Høringsnotat

Energistyrelsens svar på kommentarer modtaget i forbindelse med høring af *Analyseforudsætninger til Energinet 2019*.

Dato
18. september 2019

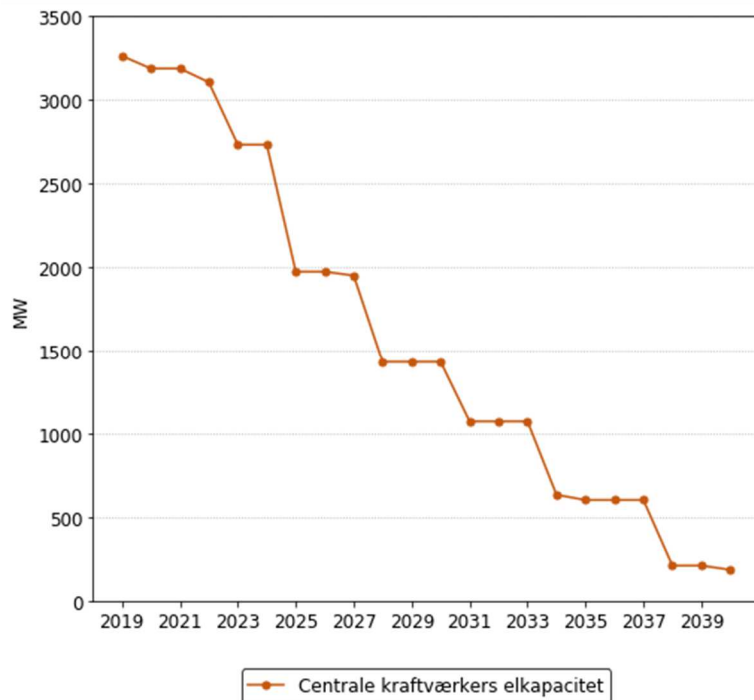
Høringssvar	Afsender
<p>På møde om analyseforudsætningerne den 1. juli blev der sagt at de store varmepumper afbrydes:</p> <ol style="list-style-type: none">1. Når elpriserne er meget høje2. Når der er udfordringer for elnettet <p>Om varmepumperne får drift ved høje elpriser, er et lastfordelingsspørgsmål og ikke et spørgsmål om afbrydelighed. Hvis omkostningerne ved drift af varmepumperne er lavere end varmesidens alternativ, på trods af høje elpriser, vil anlægget være i drift i disse timer. Og alternativt flyttes varmeproduktionen</p>	<p>CTR, HOFOR og VEKS</p>

På baggrund af høringssvar samt Energistrelsens vurdering, antages det fortsat, at elkedler ikke påvirker maksimaleffekten, hvorimod effektspidspåvirkningen fra store varmepumper skønnes til 50 % af installeret kapacitet i både DK1 og DK2 i dag, og falder til 10 % i 2030 og til 0 % i 2040.

For så vidt angår store varmepumper, er det Energistyrelsens vurdering at en relativt stor andel (anslået 50%) af disse i dag ikke deltager eksplicit i day-ahead eller regulerkraftmarkeder. Energistyrelsen vurderer dog ikke, at dette skyldes tekniske vanskeligheder, men snarere en forsigtighedstilgang hvor større eldrevene varmepumper stadig ses som en relativt ny teknologi, og hvor de praktiske erfaringer med fleksibel drift endnu er få. Over tid forventes derfor at de fleste varmepumper vil agere på forskellige prissignaler.

Udviklingen i andelen af installeret varmepumpeeffekt(el), som indgår i maksimaleffekten, i hhv. DK1 og DK2 er vist i nedenstående tabel (der interpoleres lineært mellem nedslagspunkterne).
